LA GIUNTA DELLA REGIONE EMILIA-ROMAGNA

VARIANTE SPECIFICA 2017

ESTRATTO DELLA TAVOLA P6 DEL PTCP

RELAZIONE –MODIFICHE NORMATIVE – VALSAT-VAS

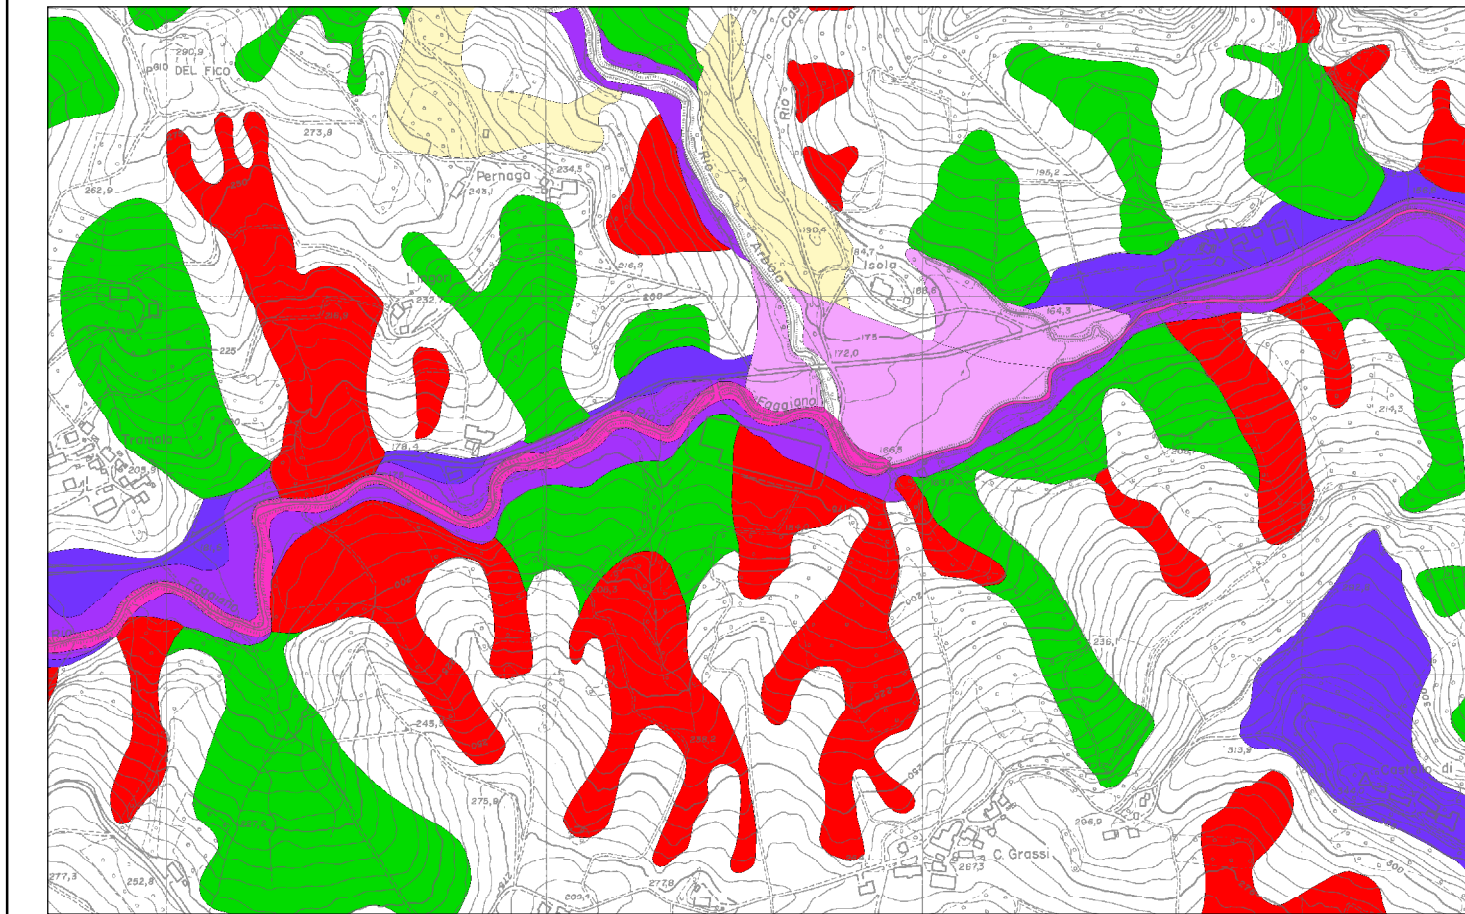
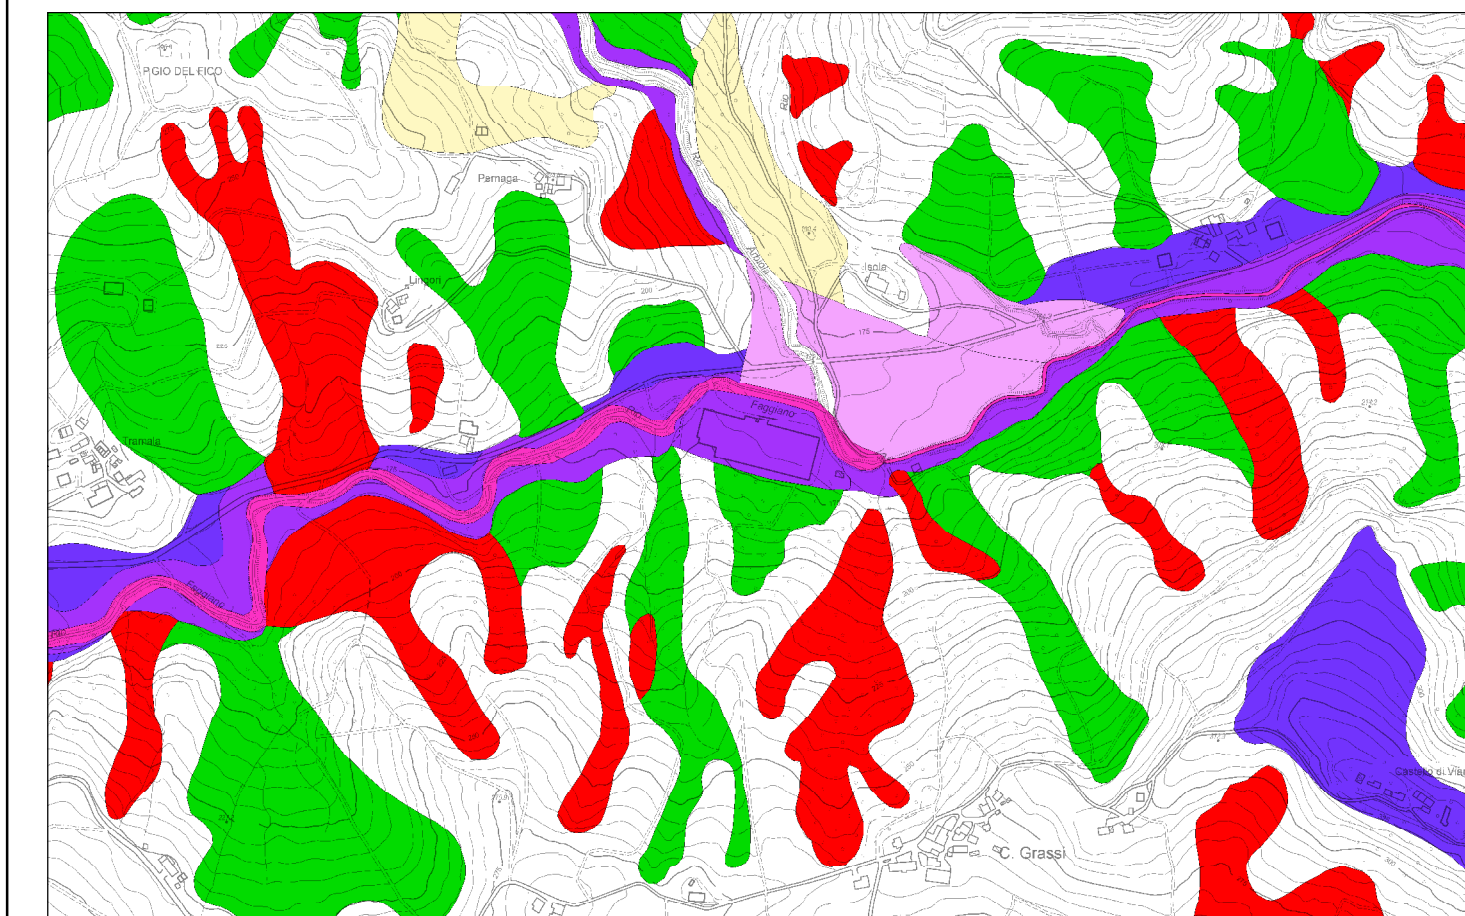
- i contenuti della variante cartografica al PTCP/PTPR riguardano la modifica della Tavola P6 "Carta inventario del dissesto (PAI-PTCP) e degli abitati da consolidare e trasferire" del PTCP di Reggio-Emilia, che costituisce approfondimento paesistico del PTPR, riguardante la ripermimetrazione e la riclassificazione di un corpo di frana, da attivo a quiescente, interessante l'ambito classificato dal PSC come APC(i)S località Isola di Faggiano - T. Arbiola,

nonché la conseguente diversa perimetrazione delle zone classificate "Depositi alluvionali terrazzati - Em" e "Depositi alluvionali in evoluzione - Ee" interessanti l'area esclusa dal corpo di frana;

Modifica della Tav 1.2 del PSC "Ambiti e trasformazioni territoriali"

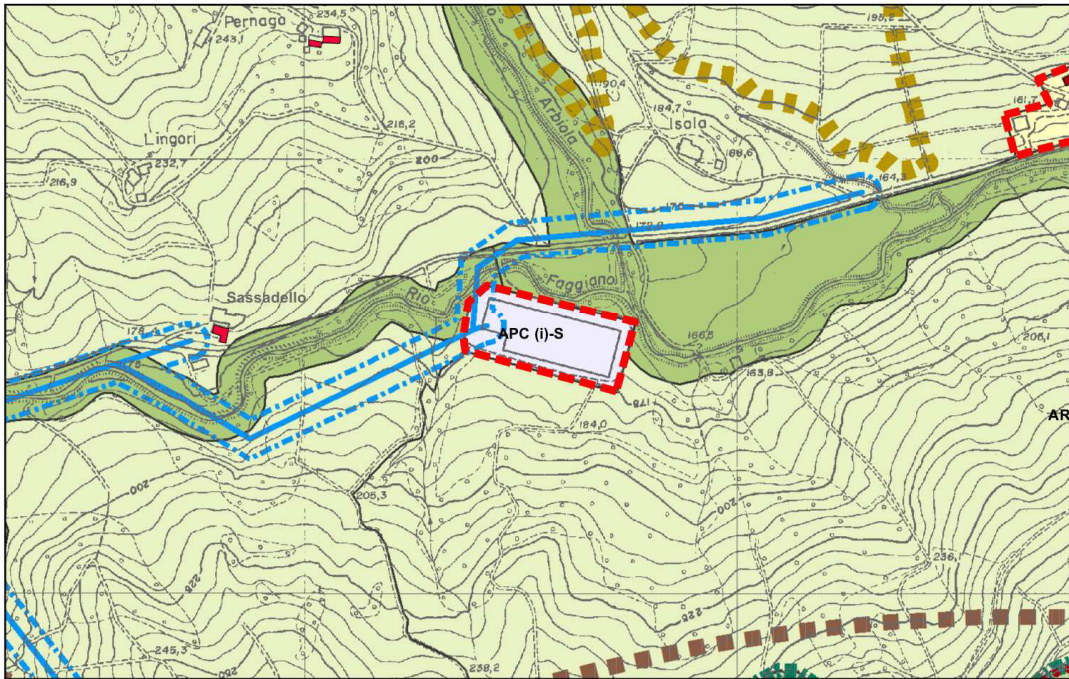
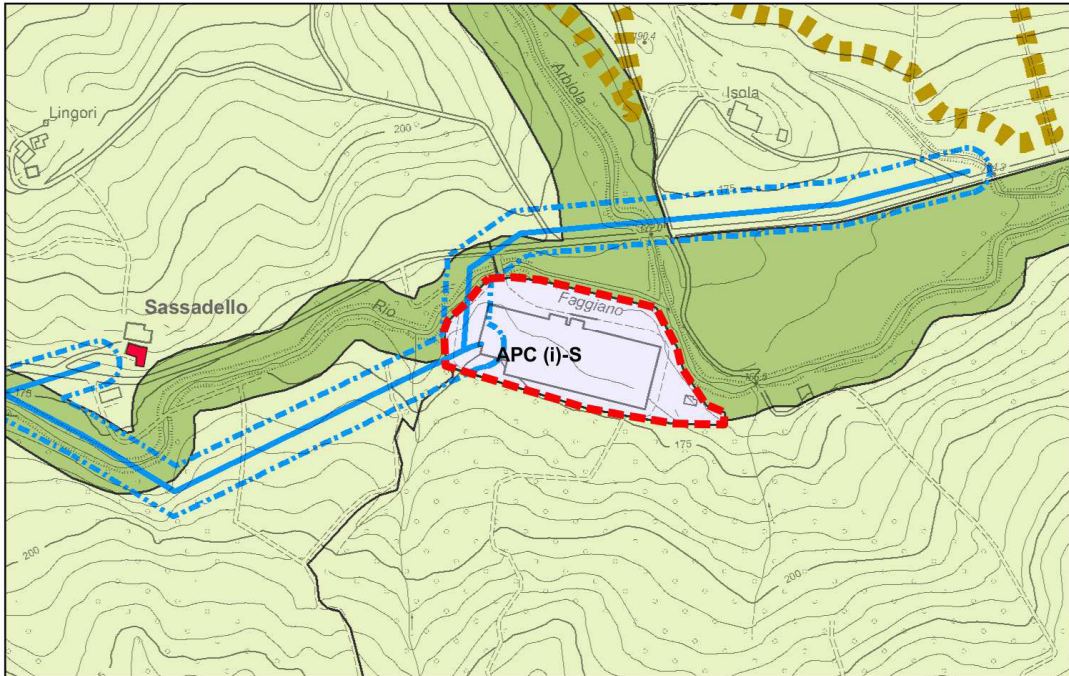
- modifica dell'art. 47. "Modalità di attuazione degli ambiti APC" delle norme del PSC
- modifica della Tav. 1.2 del PSC vigente
- modifica della Tav 2.2 "Tutele e vincoli di natura ambientale" per l'area in oggetto
- modifiche alle tavv. 3.2 e 4.2 (come detto sopra).

La variante prevede inoltre una perimetrazione dell'ambito leggermente diversa, in modo da tenere conto dello stato di fatto dei luoghi. Tale perimetrazione comprende anche, a nord, un'area demaniale, per la quale dovrà essere effettuata la richiesta dell'apposita concessione.

Proposta di modifica della Tav P6 del PTCP vigente “Carta inventario del dissesto (PAI-PTCP) e degli abitati da consolidare e trasferire (L. 445/1908)”

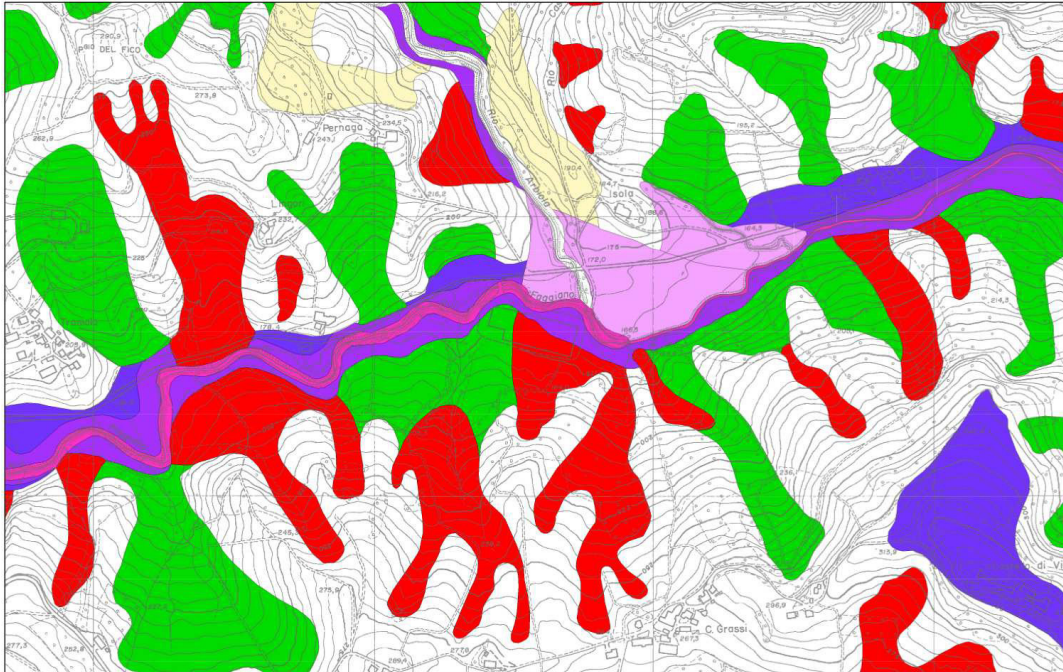
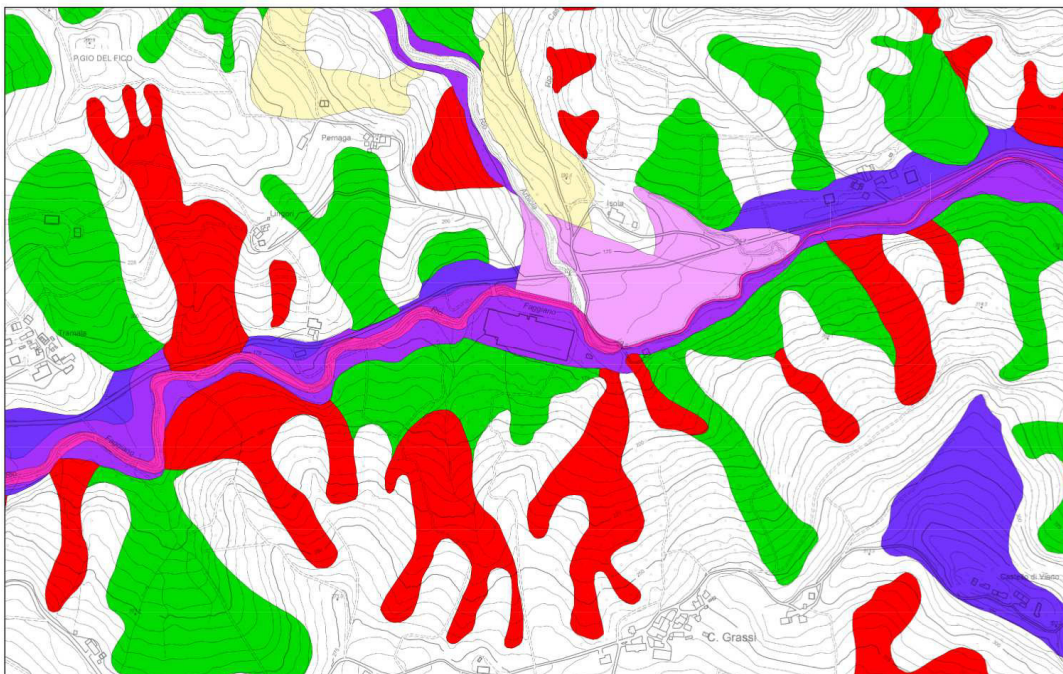
La variante comporta anche la richiesta di modifica alla tav. P6 del PTCP vigente della provincia di Reggio Emilia al fine di rettificare il perimetro e la classificazione della frana che interessa l'area nel piano vigente. Nello specifico, la variante al PTCP attiene solo alla riclassificazione del corpo di frana attiva e alla diversa perimetrazione dei terrazzi "Ee" ed "Em" (cfr. tav. P6)-

Modifica della Tav 3.2 "Tutele e vincoli di natura ambientale"

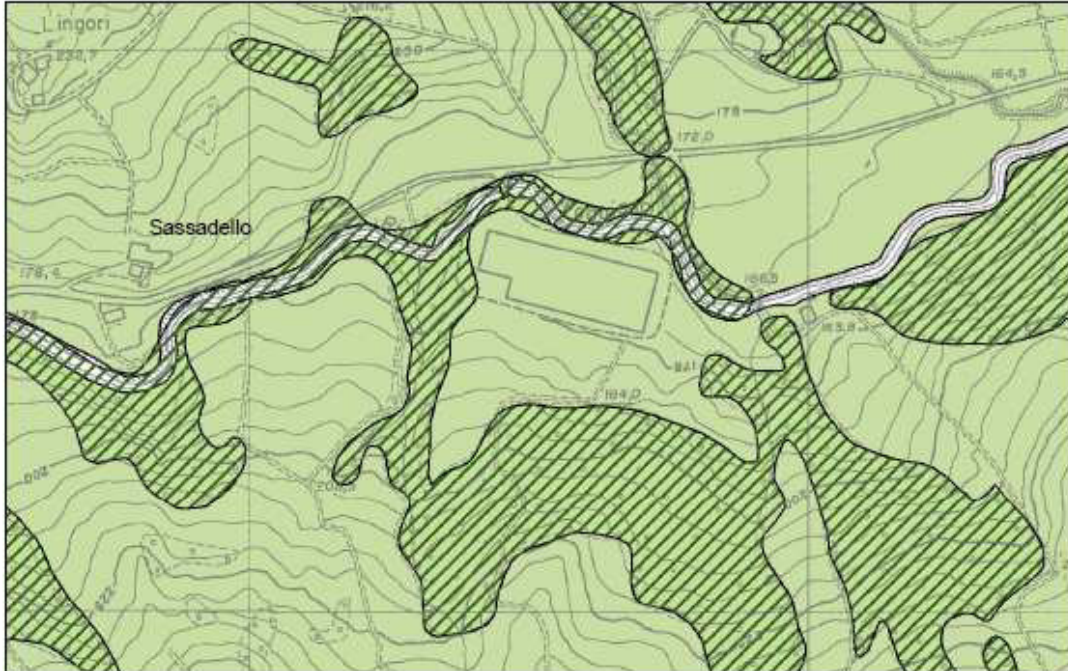
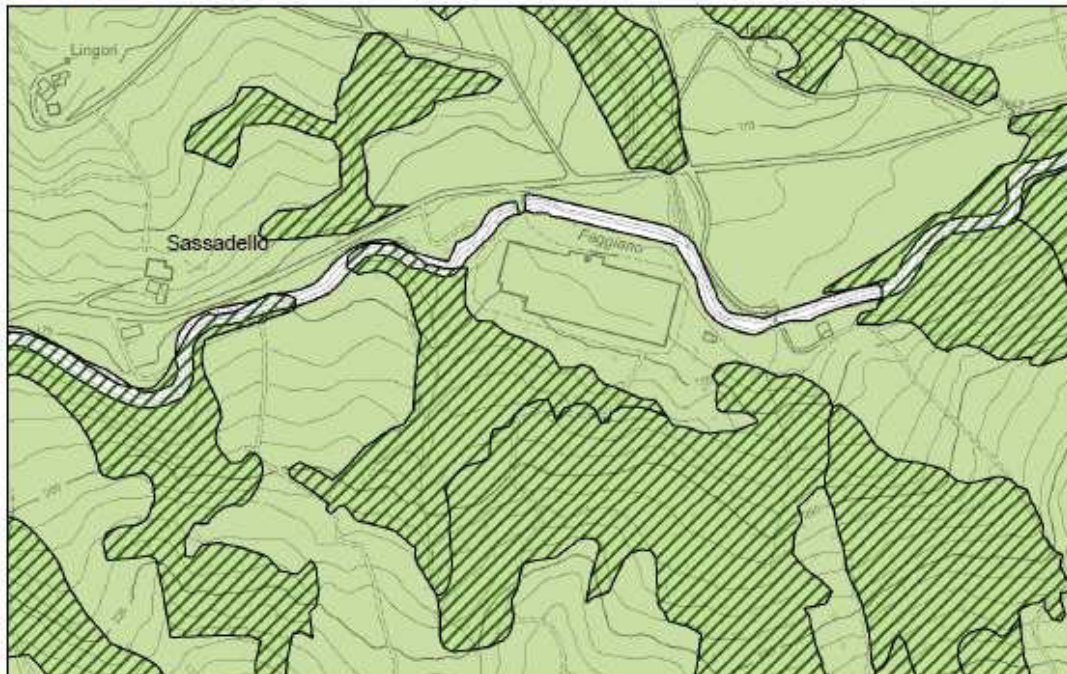
Si fa notare inoltre che nella cartografia è rappresentato il rio Faggiano nel tracciato rettificato: tale rettifica è avvenuta prima dell'adozione del PTPR e prima del PTCP '99 così come verificabile dalle foto aeree del 1994, anche se non riportata nella CTR. La rettifica è invece presente nel DBT attuale. Di conseguenza, ai sensi del comma 5, art. 2 delle NA del PTCP, nello stralcio cartografico di proposta di modifica della tav. P6 del PTCP è stato indicato il tracciato nello stato attuale (rettificato), così come nelle tavole del PSC 1.2, 2.2, 3.2 e 4.2.
